改善箇所説明図

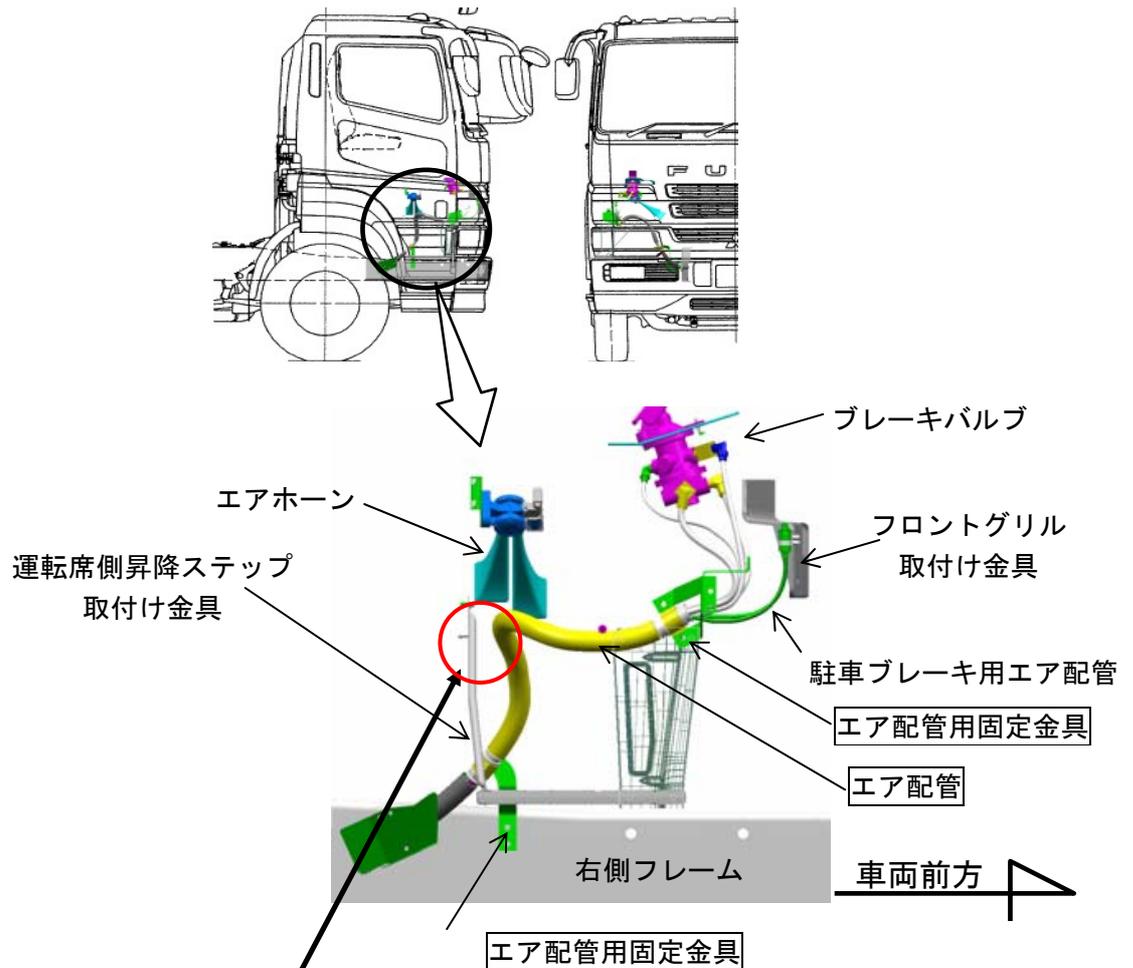
基準不適合発生箇所

ブレーキエア配管の取り回しが不適切なため、当該配管が、運転席側乗降ステップ取付け金具と干渉するものがある。

そのため、そのままの状態で使用すると、走行中の振動等により、当該配管が損傷し、最悪の場合、エアが漏れ、警音器が不鳴りとなる、又は、制動力が低下する、あるいは、駐車ブレーキが予期せず作動するおそれがある。

改善の内容

全車両、当該エア配管の固定用金具を対策品と交換し、配管の取り回しを変更する。また、取り回しの変更に伴い、駐車ブレーキ用エア配管にコルゲートチューブ、及びフロントグリル取付け金具にプロテクタを追加装着する。

なお、当該エア配管を点検し、損傷がある場合には、補修する。
